PROTOKÓŁ Z WIZJI LOKALNEJ

Dotyczy: postępowania „**Wymiana instalacji elektrycznej wraz remontem budynku biblioteki w Karlinie przy ul. Traugutta 6**”.

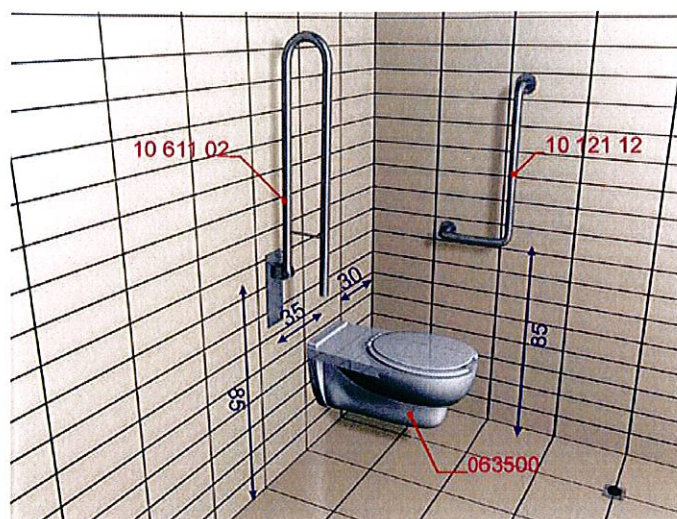
3. Jakie przybory sanitarne należy zamontować jako przybory dla osób niepełnosprawnych

Należy zastosować uchwyty jak na zdj. Poniżej.
